森ノ宮ピロティホール直流電源設備改修工事

設計図書の一部に表記誤りがありました。下記正誤表をご確認下さい。

正誤表

工事名称	森ノ宮ビロティホール直流電源設備改修工事	令和 元 年度
図面名称	直流電源設備 4階平面図	図面サイズ: A1
縮尺	1/100	図面番号 No. 7 (7枚の内)
大阪市都市整備局 企画部施設整備課		設計事務所 (株)安井建築設計事務所

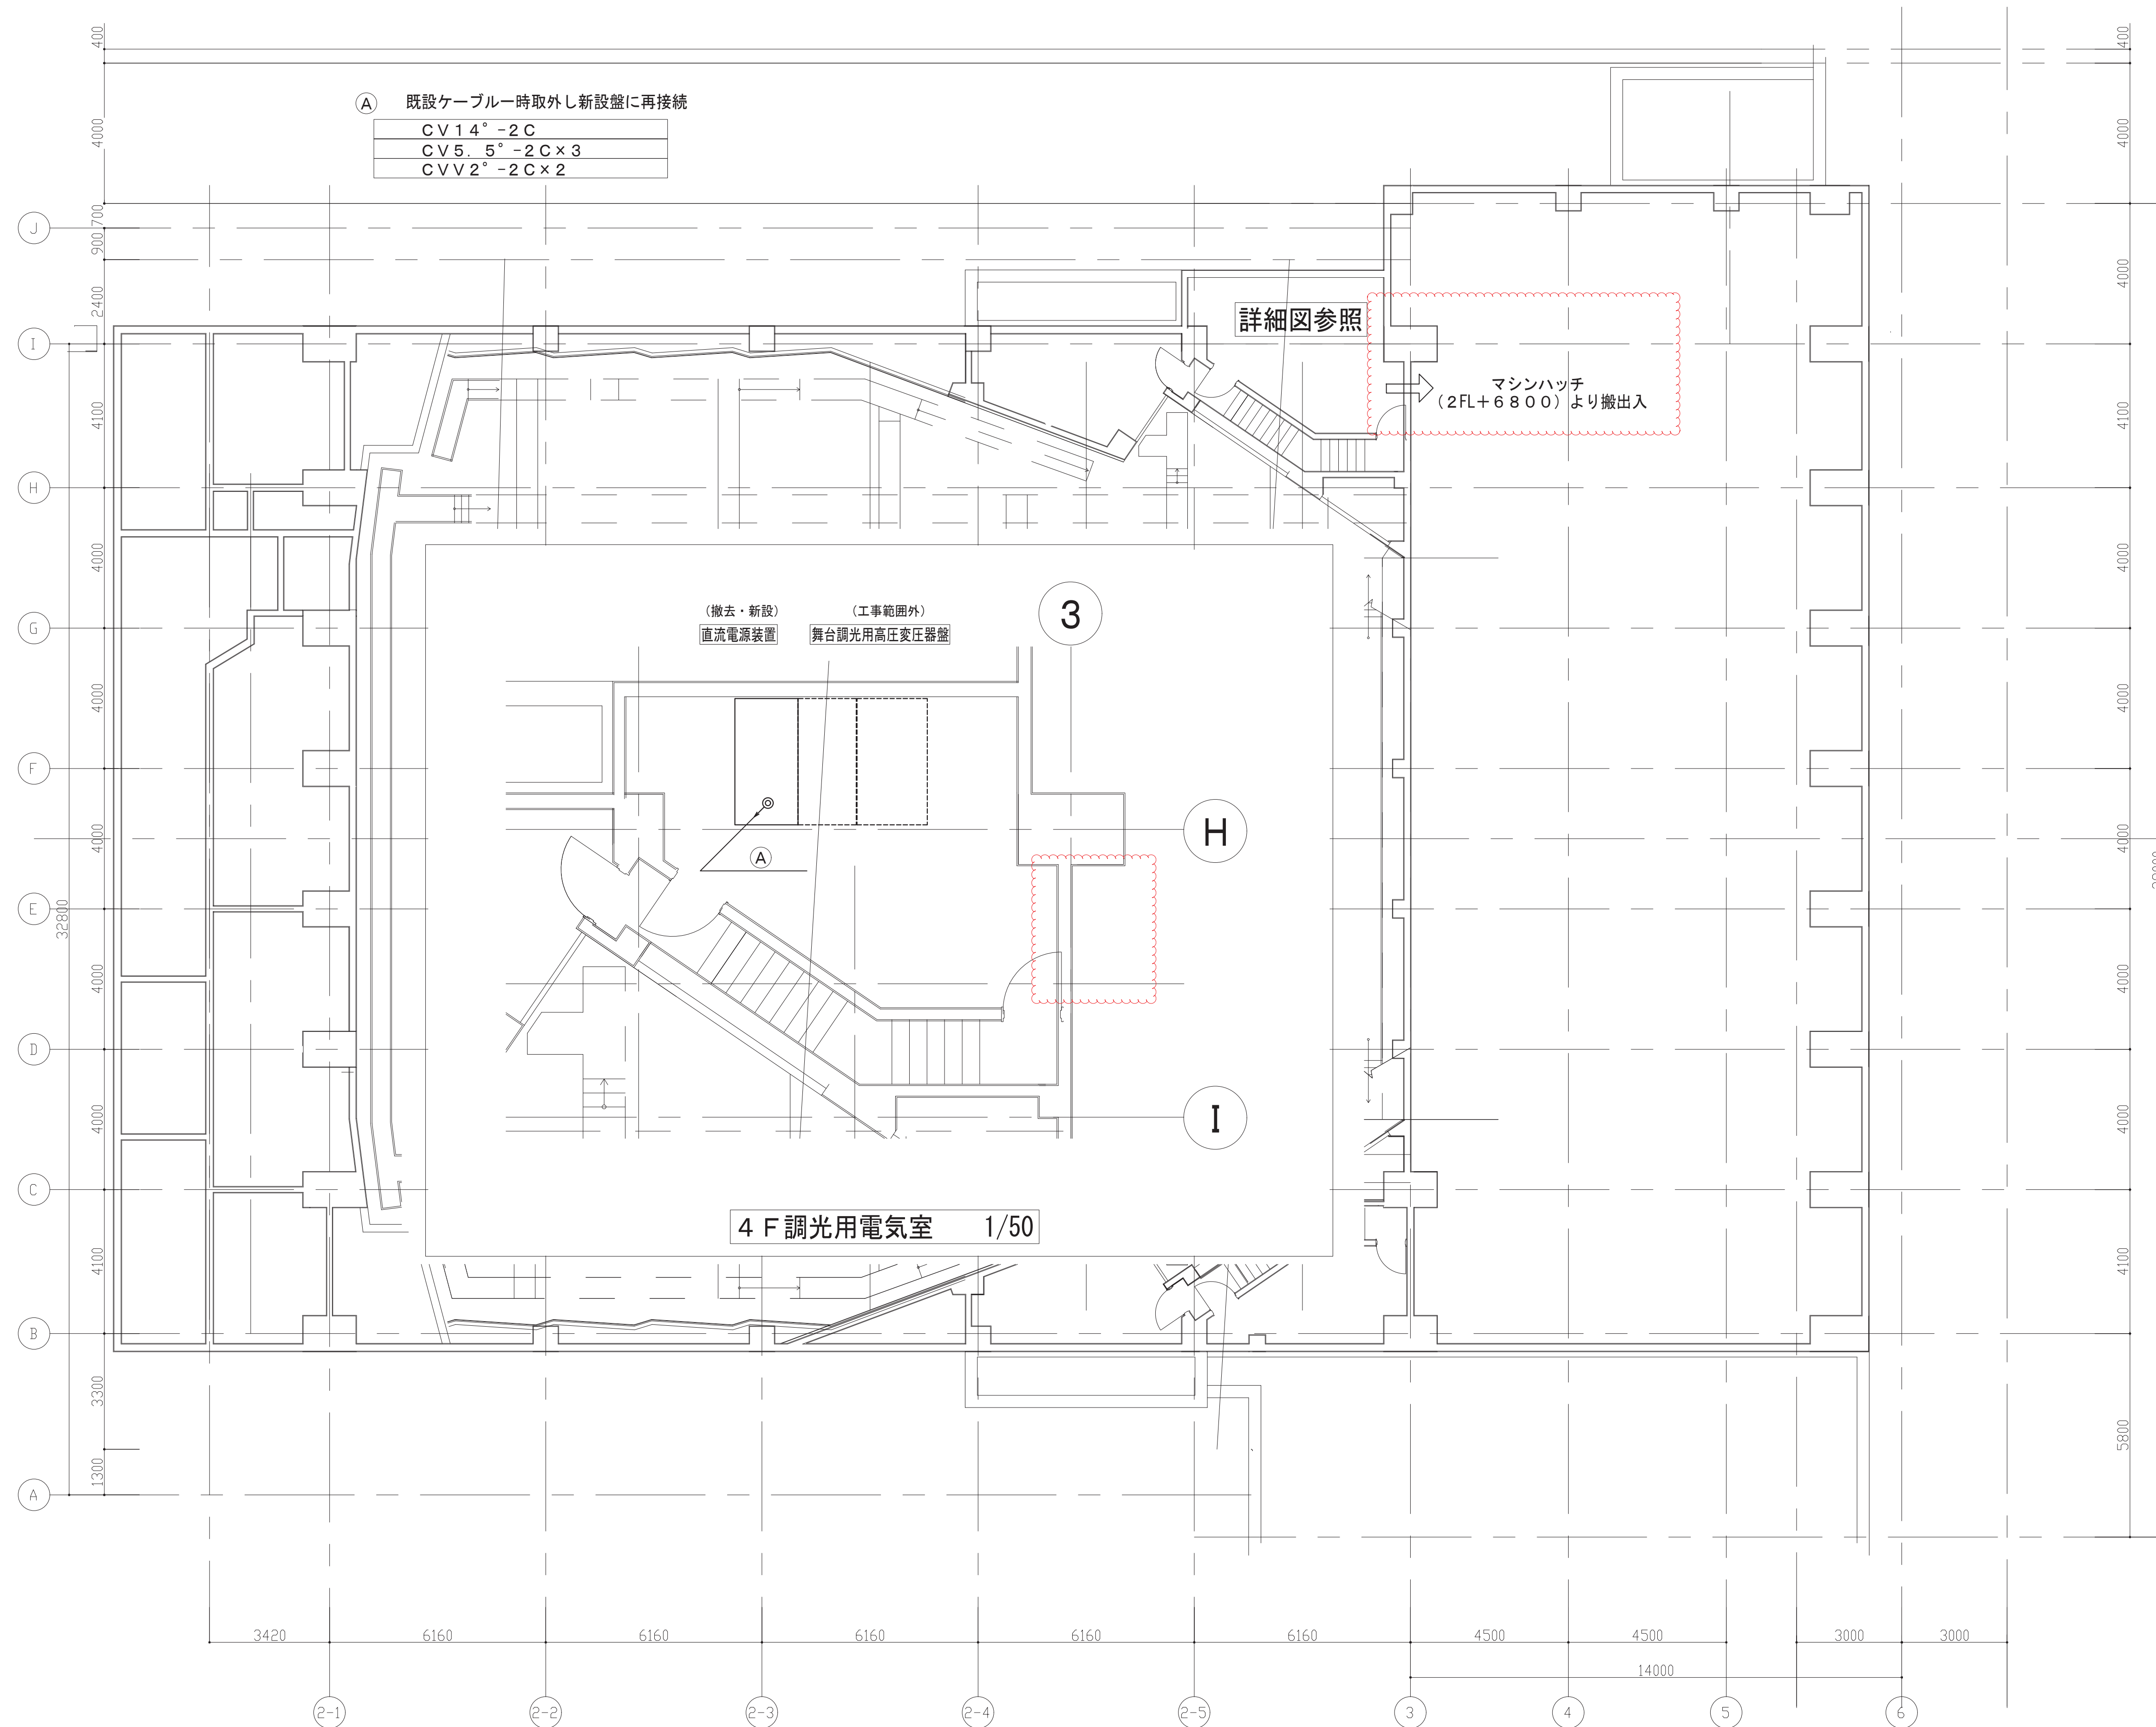
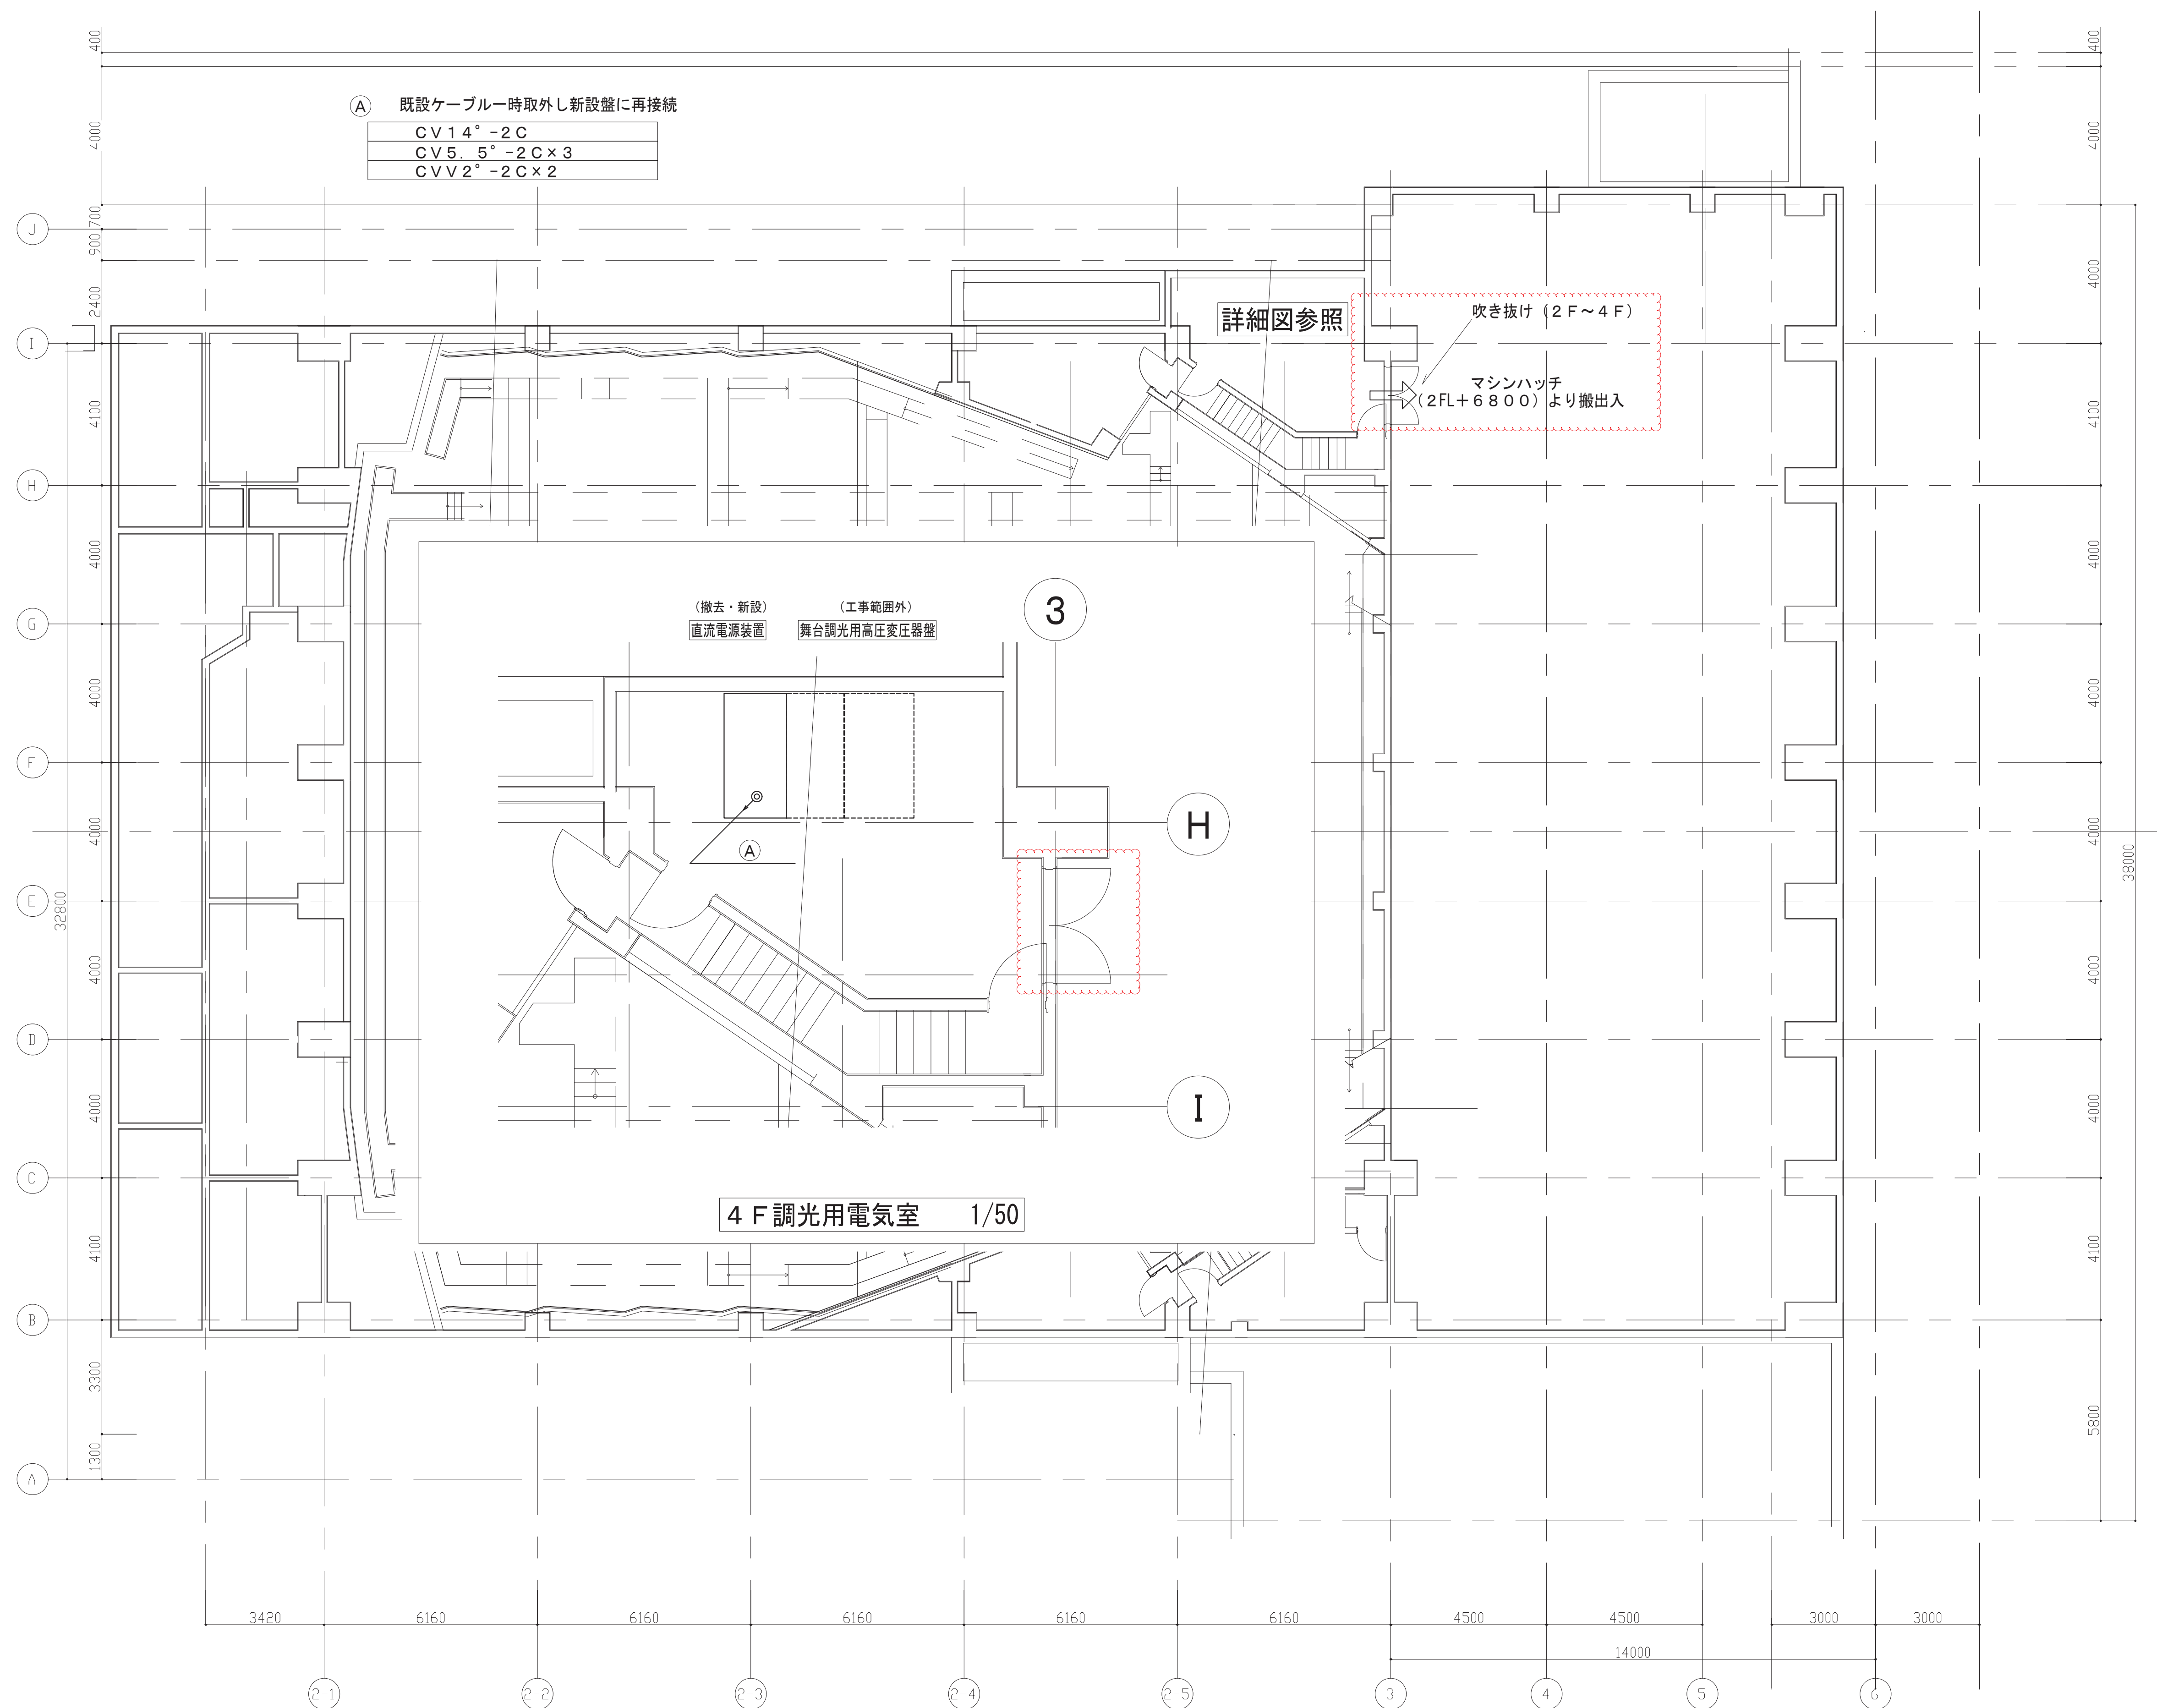
訂正箇所	誤	正
図面No. 7 マシンハッチ表記について修正	既設マシンハッチ箇所の不明確な表記	既設マシンハッチ箇所の明確な表記

マシンハッチ
(2FL+6800)より搬出入
